Prescriptions techniques spécifiques pour le raccordement des points de recharge pour véhicule électrique connectés au réseau de distribution – SIB23 CCLB 120

Analyse et réponses Sibelga aux remarques émises lors de la consultation publique

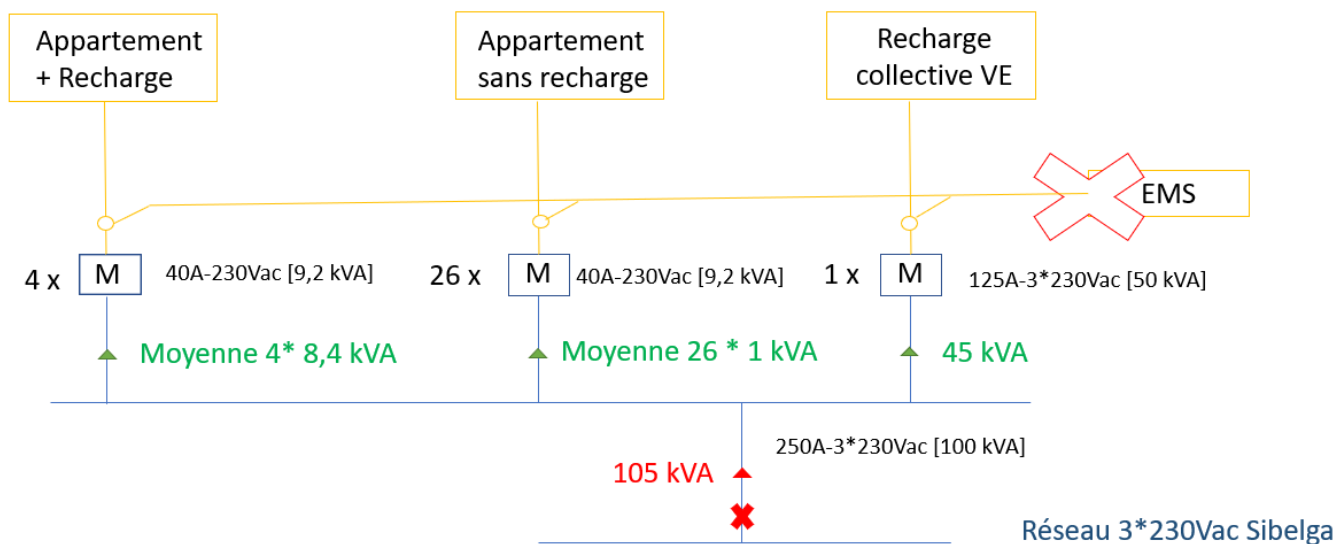
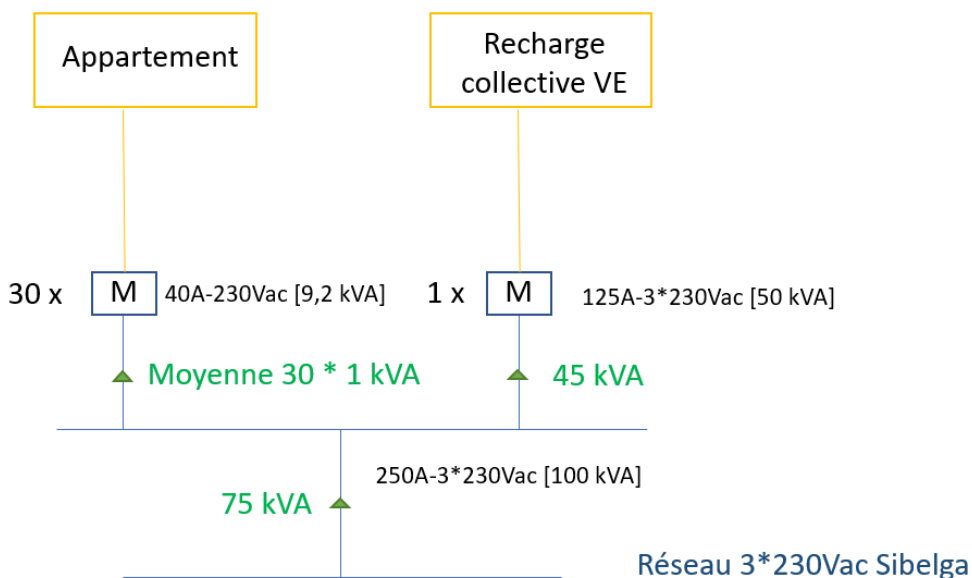
a) Concernant la configuration mentionnée dans la partie remarque : premiers URD sur compteurs individuels et reste sur recharge collective :

La présente proposition présente les 2 inconvénients suivants :

Cette même configuration selon l'approche défendue dans la prescription technique CCLB120 : 30 appartements avec une moyenne de 1kVA + 1 recharge collective à 125A (55kVA) reste dans les limites acceptables.

Une défaillance du Load Balancing ne peut pas entraîner une perte totale de l'alimentation de l'immeuble et ne peut amener qu'à la perte de l'alimentation des véhicules électriques si la puissance contractuelle mise à disposition est dépassée.

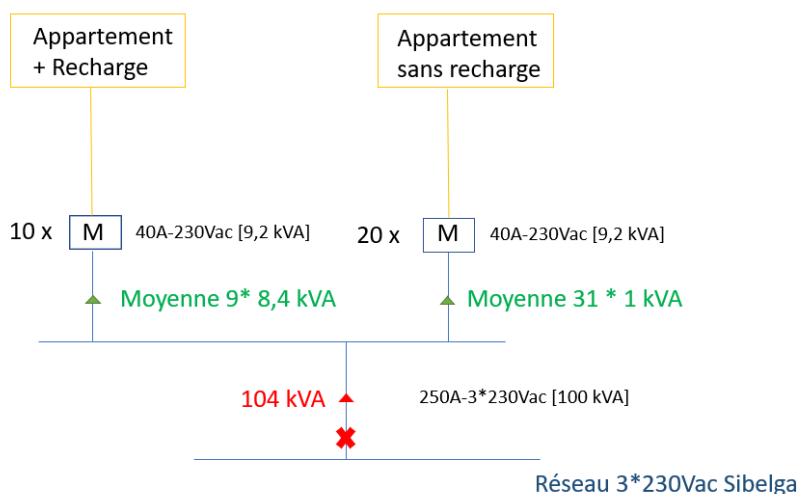
b) Concernant la configuration mentionnée dans la proposition : toutes les bornes placées derrière les compteurs individuels :

La situation décrite au point a) serait encore plus vite atteinte. Dans l'exemple repris ci-haut, il suffirait de 10 URD avec bornes utilisant 8,4kVA au niveau de leur raccordement pour atteindre la limite de tenue du câble et plonger l'immeuble dans le noir.

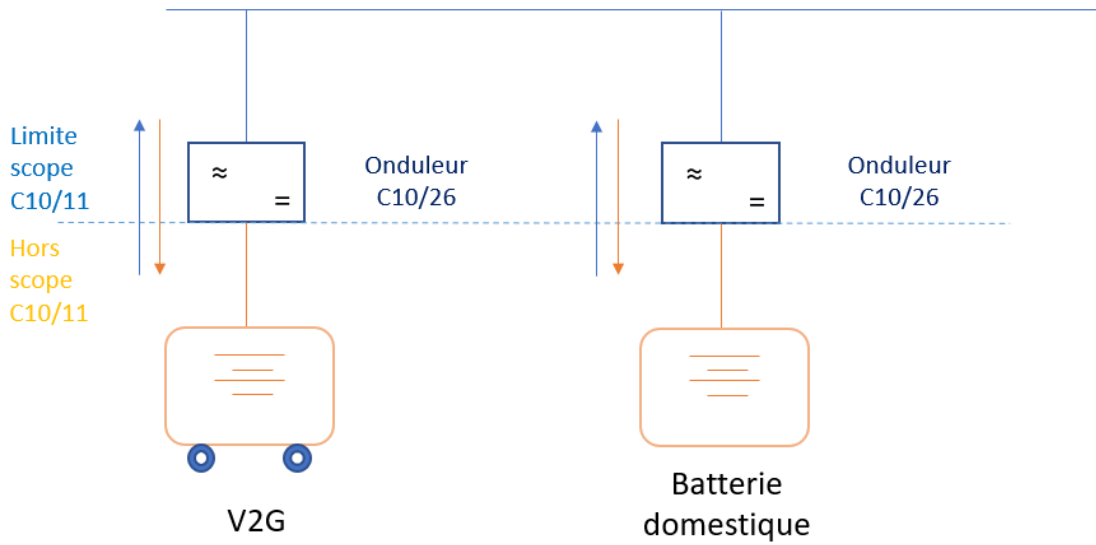
- a) BRUGEL questionne le risque de voir le *mode 2* comme le mode de raccordement privilégié des URD. La prescription doit privilégier les modes 3 et 4 et tolérer le mode 2 avec possibilités de retrofit dans les années à venir ;

Sur base de cette remarque et de la remarque 2 émise dans les questions complémentaires du 07/08/23, Sibelga propose d'adapter la prescription technique SIB23 CCLB120 en précisant que les règles applicables au mode 3 sont également d'application au mode 2.

Dans le tableau de l'annexe 6.4, le statut du mode 2 a également été adapté de « possible » à « possible mais non recommandé ».

Sibelga estime cependant qu'il n'est réaliste d'interdire l'utilisation de mode 2 (souvent limité à 10A mono et assez répandu (principalement pour les Utilisateurs de véhicules hybrides))
